**Anlage - Stellungnahmen der Öffentlichkeit und Stellungnahmen der Behörden und sonstigen Träger öffentlicher Belange - zur Beschlussvorlage des Bebauungsplanes Nr. I/5 C „Freiheitsplatz/Atelierstraße, Erkelenz-Mitte - im Ausschuss für Stadtentwicklung, Bauen, Wirtschaftsförderung und Betriebe am 18.05.2021, des Haupt- und Finanzausschusses am 20.05.2021 und des Rates am 27.05.2021**

# Anlage zum Schreiben vom 15.05.2020 zur Stellungnahme der Öffentlichkeit während der frühzeitigen Beteiligung zum Bebauungsplan Nr. I/5 C „Freiheitsplatz/Atelierstraße“, Erkelenz-Mitte

**Stellungnahme zur Offenlage B-Plan Nr. I/5C „Freiheitsplatz/Atelierstraße“, Erkelenz-Mitte  
AZ.: 612602**

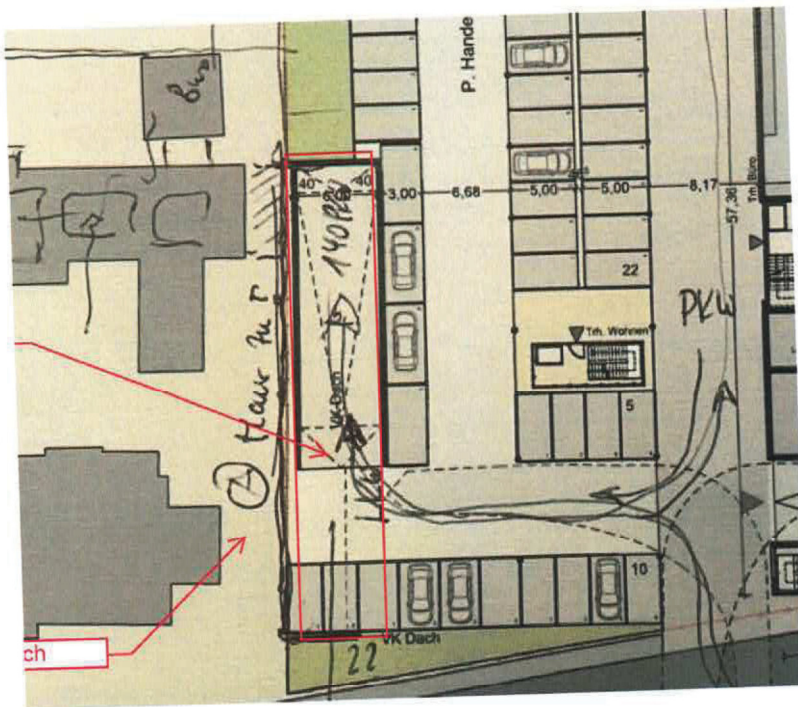
Die LKW-Anlieferung, ist unserer Meinung nach ungeeignet, da der LKW durch Rückwärtsfahrt über die von Ihnen beschriebene öffentliche Zuwegung setzen muss und in die Rampe Einzelhandel einfährt.

Im gleichen Bereich kreuzt der rückwärtsfahrende Anliefer-LKW in den PKW- und Fußgänger Verkehr.  
Der Anliefer-LKW muss, um rückwärts in die Rampe fahren zu können, bis an die gemeinsame Grundstücksgrenze Wilhelmstraße 42 und 42 a fahren.

Hier stellt sich die Frage, welche Schallschutzmaßnahmen geplant sind. Das zukünftige Schallgutachten wird unsererseits im Detail geprüft. Der gesamte Anlieferverkehr und ein Großteil des PKW-Verkehrs wird über die Wilhelmstraße erfolgen.

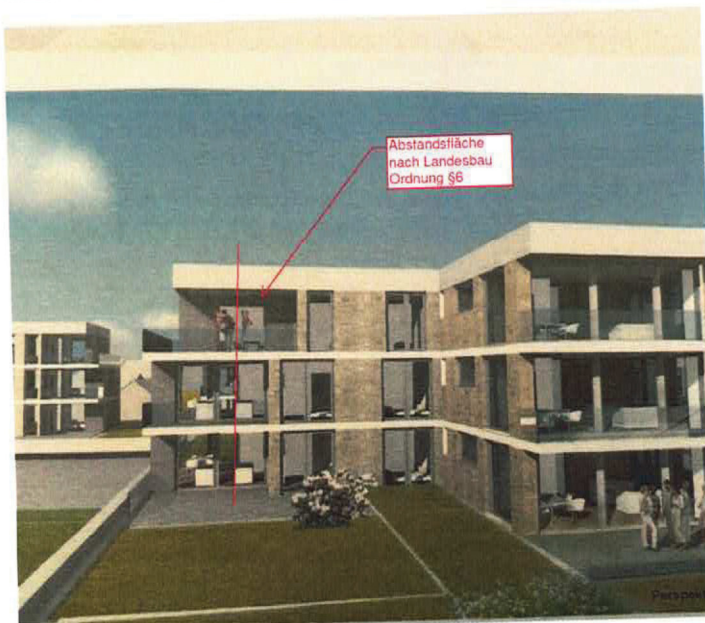
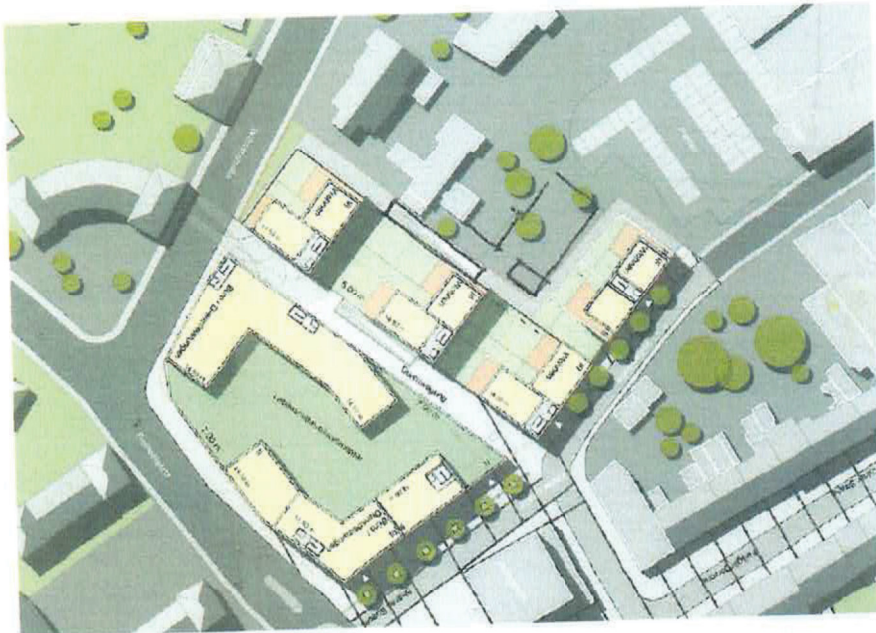
Selbst bei einem Zurücksetzen der 16 m hohen Bebauung ist mit einer massiven Verschattung der Bebauung Wilhelmstraße 42 – 42 a zu rechnen.  
(im Sonnenstands Model ist die Bebauung Wilhelmstraße 42 a nicht eingetragen – man sieht jedoch die massive Verschattung in diesem Bereich)

Auf dieser Planskizze erkennt man, wie nah die massiv hohe Wohnbebauung (16 m) an die beiden Grundstücke Wilhelmstraße 42 und 42 a heranreicht.

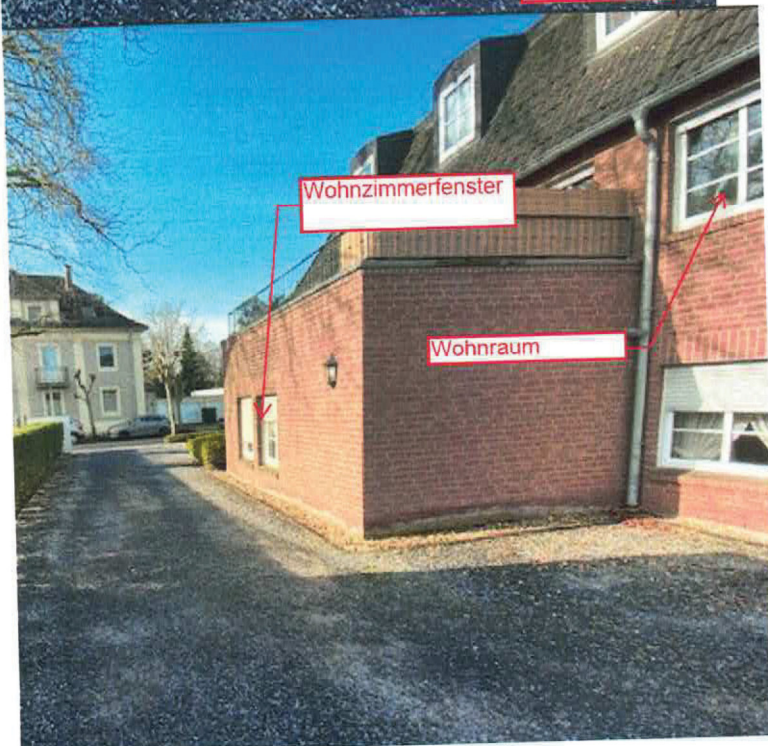
Auch die gegenüberliegende Bebauung ist 2-geschossig, mit ausgebauten Dachgeschossen. Eine 16 m hohe Bebauung bedeutet bei einer Regelgeschosshöhe von 2,85 m eine 5-6 geschossige Bebauung.

Auf diesem Foto ist zu erkennen, dass allein schon eine Hecke von 1,5 m eine relativ große Verschattung erzeugt. Bei einem 16m hohen Gebäude ist eine Verschattung zu erwarten, die nicht hinnehmbar ist.

### Zu Punkt 3 Geh- und Fahrrecht Garage rückwärtiger Ausgang

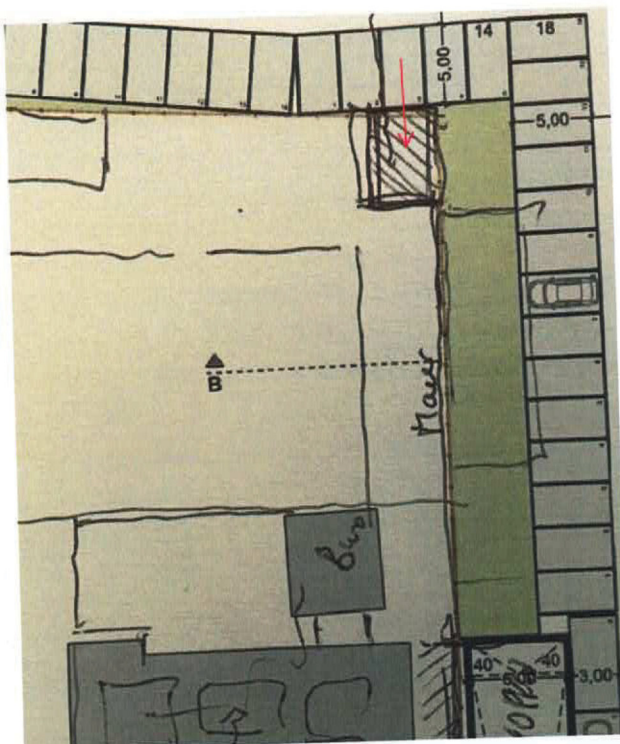
Im rückwärtigen Grundstücksbereich Haus Wilhelmstraße 42 / Vorhabengrundstück, befindet sich eine Garage mit rückwärtiger Ausfahrt. Diese Ausfahrt ist jahrzehntelang in Benutzung – eine Durchwegung muss sichergestellt sein.

Ifd. Nr.	Stellungnahme	Abwägungsvorschlag der Verwaltung	Beschlussvorschlag
		<p>gehalten.</p> <p>zum Thema Geh- und Fahrtrecht Garage rückwärtiger Ausgang: Die benannte Garage verfügt über Zugänge sowohl aus dem Plangebiet als auch über das Gelände der Gebäude Wilhelmstraße 42a bzw. 42. Insofern wird die Erreichbarkeit der Garage durch die Planung nicht verhindert.</p>	
<p><b>Stellungnahmen der Öffentlichkeit während der Offenlage vom 08.03.2021 bis 09.04.2021 gemäß § 3 Abs. 2 BauGB</b></p>			
1	<p>Öffentlichkeit Schreiben vom 24.03.2021</p>		
	<p><i>Redaktionelle Anmerkung: die in der Stellungnahme angeführten Zitate aus den Gutachten bzw. der Begründung zum BP sind im Folgenden kursiv gesetzt.</i></p> <p>Grundsätzlich sind wir als direkte Nachbarn des Plangebietes erfreut, dass durch den Investor (Fa. Schoofs) das Pangebiet bebaut werden soll.</p> <p>Der jetzt vorliegende B-Plan- Entwurf ist jedoch allgemein gehalten und stellt nicht die konkrete Planungssituation des Investors dar.</p> <p>Auf der einen Seite wird der B-Plan-Entwurf allgemein gehalten, auf der anderen Seite sind z. B. Gutachten „verkehrliche Situation“ beigelegt, die eine konkrete Planung als Grundlage haben.</p> <p>Hier sind die gesamten Unterlagen voneinander abweichend und nicht stimmig.</p> <p>Die Planung ist nur in Teilen zu erkennen. Die zwischenzeitlich vom Investor uns vorgelegte Planung sieht eine Bebauung im östlichen Bereich vor. Die notwendigen Stellplätze für den Einzelhandel sind in der Mitte bzw. in westlicher Richtung angeordnet.</p> <p>Eine Verlängerung der Tiefgarageneinfahrt müsste mit den Nachbarn, allein schon wegen der baulichen Gegebenheiten, durch einen nachbarschaftlichen Vertrag geklärt werden. Aufgrund der sich widersprechenden Unterlagen ist eine Beurteilung der Situation (Schallsituation usw.) nicht möglich (es wird nur auf eine mögliche, spätere Klärung im Bauantragsverfahren hingewiesen).</p>	<p><u>Vorhabenbezug</u> Die Stadt Erkelenz strebt an, die Flächen im Plangebiet entsprechend ihrer veränderten Zielvorstellungen zu entwickeln. An dem Standort soll zur Stärkung der Innenstadt und zur Akzentuierung des Eingangs zum Hauptgeschäftsbereich Kölner Straße ein innerstädtischer Nutzungsmix aus Einzelhandel, Dienstleistung und Wohnen entwickelt werden. Dies geben die Festsetzungen des aktuell im Plangebiet rechtskräftigen Bebauungsplans Nr. I/5 'Stadtkern' nicht wieder, da dieser primär die bestehende Gebäudestruktur absichert. Ein vorhabenbezogener Bebauungsplan würde den aktuellen Stand der Planung sichern – sollte die Durchführung des Vorhabens jedoch scheitern, behielte der Bebauungsplan Nr. I/5 'Stadtkern' seine Gültigkeit. Dies soll aus Sicht der Stadt Erkelenz durch die Aufstellung eines sogenannten „Angebotsbebauungsplans“ vermieden werden. Das Vorhaben findet sich insofern nur in seinen Grundzügen in den Festsetzungen des Bebauungsplans wieder. Ein solcher Bebauungsplan, der durch ein Projekt angestoßen wird, aber gleichwohl als „Angebotsbebauungsplan“ konzipiert wird ist sachgerecht.</p>	<p>Dem Abwägungsvorschlag der Verwaltung wird zugestimmt. Die angeführten Bedenken werden nicht geteilt.</p>

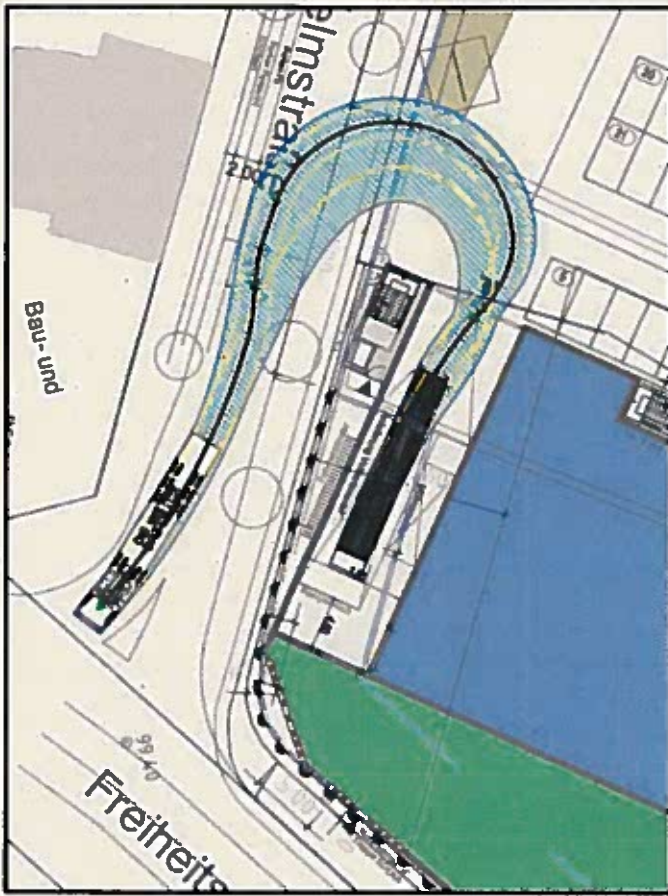
Der Ersteller des Gutachtens hat sich vermutlich die örtliche Situation nicht angesehen.

Der Busverkehr und der weitere PKW Verkehr führen schon jetzt zu Staus und Verkehrsbehinderungen.

Ohne eine verkehrliche Anpassung der Wilhelmstraße im vorderen Bereich wird es hier zu erheblichen Verkehrsproblemen (Rückstau usw.) kommen.

Aus dem im Gutachten befindlichen Planausschnitt ist zu entnehmen, dass der Anlieferer LKW mit einer 180° Drehung das Grundstück verlassen muss.

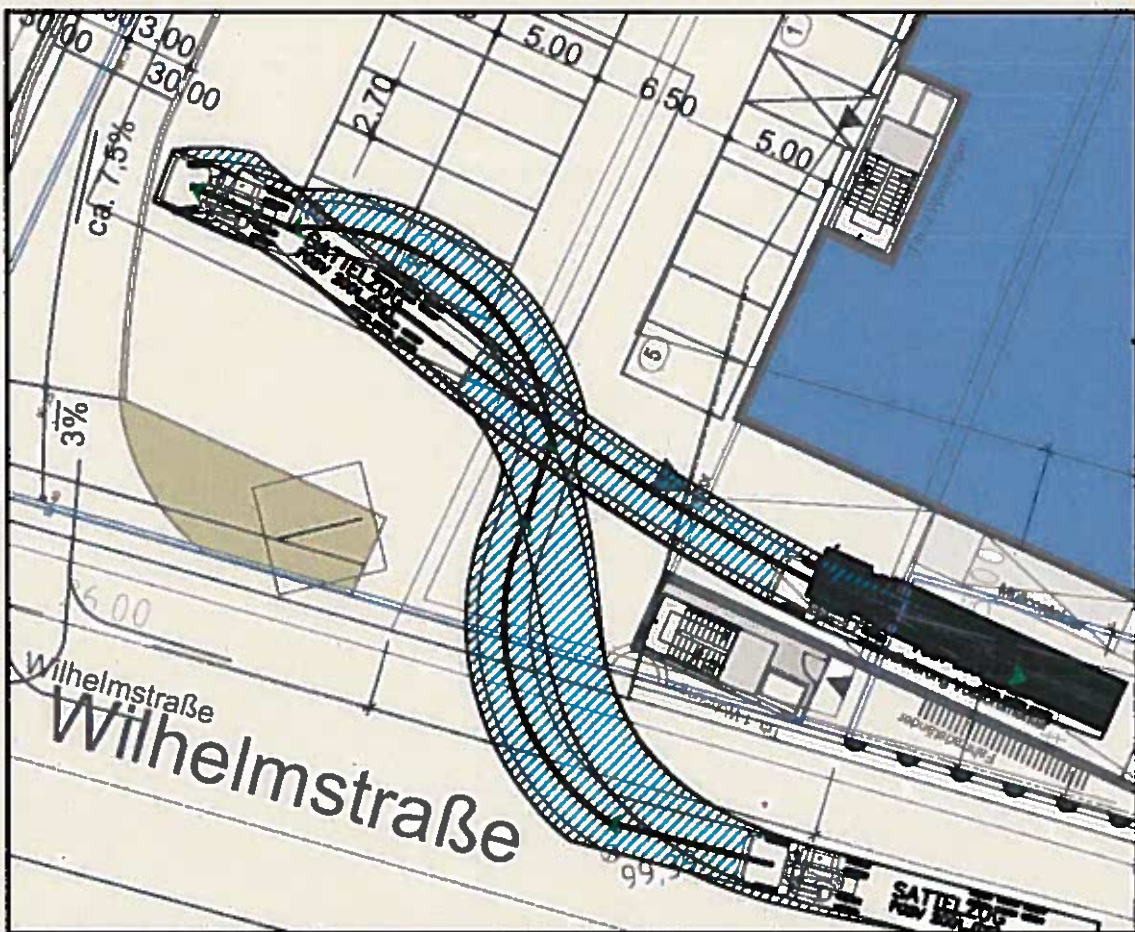
Die Anlieferung erfolgt von der Wilhelmstraße und stösst fast bis an die Grenze des Gebäudes Wilhelmstraße 42 a an.

Durch die geplante Einhausung der Anlieferung ist hier eine trichterförmige Schallausweitung in Richtung Wohnbebauung Wilhelmstraße 42 und 42 a zu erwarten.
